**Avis de la Mission régionale d'autorité environnementale  
sur un projet de centrale photovoltaïque au sol sur le territoire  
de la commune de Badens (Aude)**

N°Saisine : 2021-009936

N°MRAe : 2021APO105

Avis émis le 17 décembre 2021

Figure 2: Composition du projet

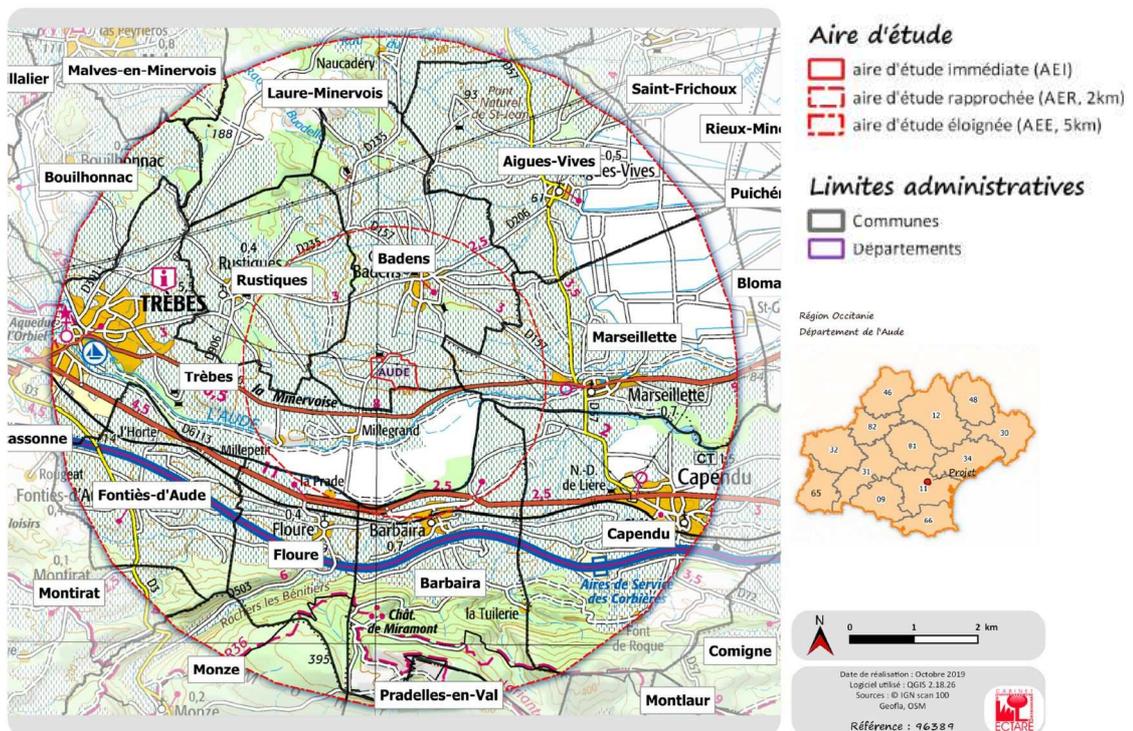
Il se compose d'environ 40 000 modules, constitués de cellules de type cristallin sur des structures fixes. Le point bas des panneaux est à 40 cm du sol et le point haut à 3,30 m maximum par rapport au sol. Le type de fixation des structures au sol n'est pas précisé à ce stade. Les onduleurs et transformateurs sont installés dans huit bâtiments de type container (18 m<sup>2</sup>), prêts à poser. Le projet comporte deux postes de livraison (23 m<sup>2</sup>), situés à proximité du portail d'entrée en pointe sud-ouest du projet. A l'intérieur du parc, les câbles électriques sont enterrés jusqu'aux postes de livraison. Une réserve incendie, sous forme d'une citerne souple de 120 m<sup>3</sup>, est implantée à proximité de l'entrée à l'intérieur du site. Les modalités de maîtrise de la végétation du site ne sont pas définies : « *entretien mécanique, ou écopâturage d'ovins* » sans plus de précision. L'étude indique disposer d'une voie périphérique externe (à l'extérieur des clôtures) d'une largeur de 6 m pour permettre l'accès des moyens de secours en cas d'incendie, cette piste n'apparaît pas sur le plan de masse du projet et les voies existantes ne parcourent pas la totalité du périmètre.

**La MRaE recommande de compléter l'étude d'impact, afin de préciser la description des travaux prévus et leurs effets sur les sols, les modalités d'entretien du parc, de compléter l'analyse des impacts en conséquence et de proposer des mesures adaptées le cas échéant.**
